## Samrådsredogörelse

### Detaljplan för del av Porsön, **Porsön 1:416 och del av Porsön 1:3**

Luleå kommun

Kartan t h redovisar delområdenas placering.

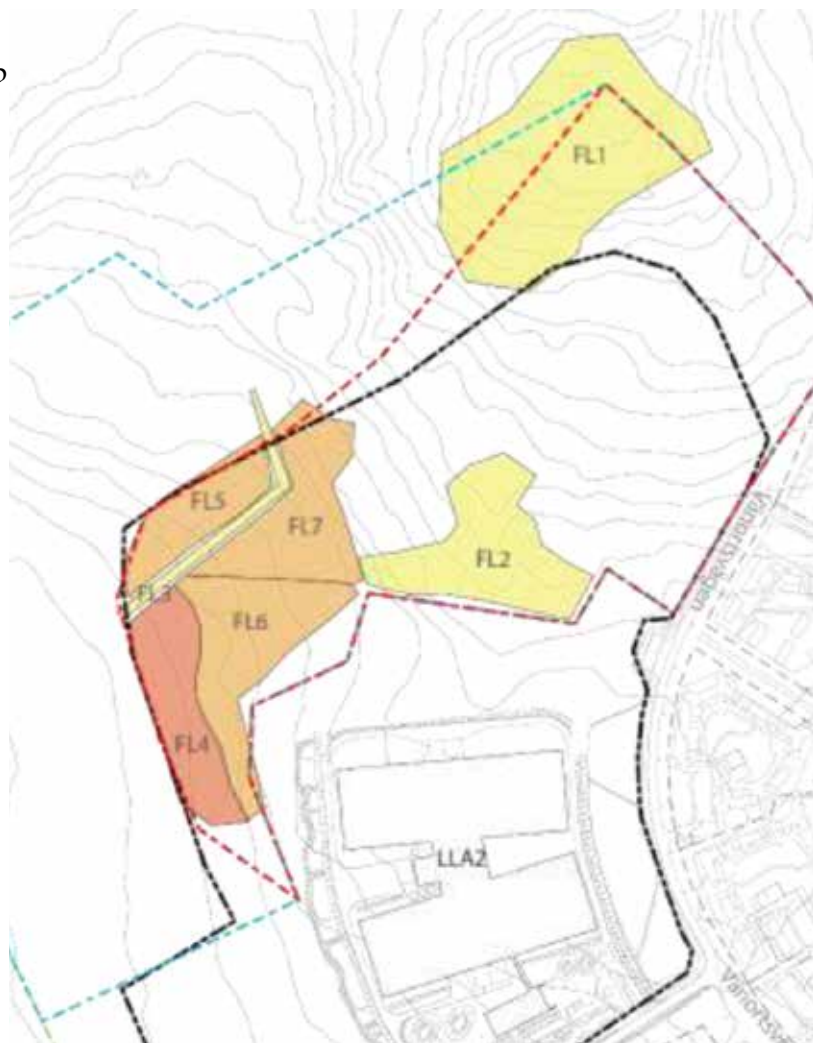
Förändringarna som föreslås i den nya reviderade detaljplanen för serverhallområdet på Porsön 1:3 och 1:416, finns inslag som är både bra och mindre bra. Till det som är bra är att inte exploatera skogen i den norra delen och istället låta området vara "Natur" i detaljplanen. Området ligger alldeles intill bostadsområdet på Vänortsvägen och således den skog som är närmast för de boende. Mindre bra är att en del av områdena som har naturvärdesklass 2 och 3 kommer att tas i anspråk av det nya hallbygget. Det kan tyckas av mindre betydelse att cirka 3,3 hektar sumpskog försvinner och omvandlas till industrimark men Naturskyddsföreningen i Luleå är av en annan åsikt och anser att det är förlust av av värdefull natur som är av betydelse för växt och djurlivet. Ett nytt försök bör tas av placeringen av den nya serverhallen för att undvika att skyddsvärd natur exploateras.

Benämningen gransumpskog har felaktigt använts för hela området. I tabellen i kapitel 4.6 Naturvärdesobjekt som redovisar delområdena var för sig framgår det att område FL 4 (klass 2) och FL 5 (klass 3) utgörs av gransumpskog. FL 6 (klass 3) och FL 7 (klass 3) som är inräknat i ytan utgörs av granskog.

Det är 1,2 ha gransumpskog som omvandlas till industrimark utöver de 0,2 hektar gransumpskog som redan utgör industrimark i gällande detaljplan. Av dessa 1,4 ha beräknas ca 0,8 ha påverkas på betydande sätt.

Inom förslaget planområde där gransumpskogen finns kommer slänter och återföringsbassänger att anläggas. Bedömningen är att detaljplanens genomförande inte på ett betydande sätt kommer påverka gransumpskogen utanför planområdet. Bedömningen grundar sig på att hydrologin inte förändras i området mellan Natura 2000-området och exploateringsområdet. Slutsatserna i den hydrologiska undersökningen (COWI 2017) är att en hydrologisk förändring nedströms, på den västra sidan av exploateringsområdet, kan undvikas genom att infiltrera allt dränerat grundvatten och ytvatten från exploateringsområdet till området nedströms. Dessa åtgärder är reglerat i verksamhetens miljötillstånd.

- Förtydligande har gjorts i MKB avseende konsekvenserna för naturvärden i området som exploateras.
- MKB har förtydligats avseende beskrivningen av vegetationstyperna där hela området tidigare beskrevs som gransumpskog.
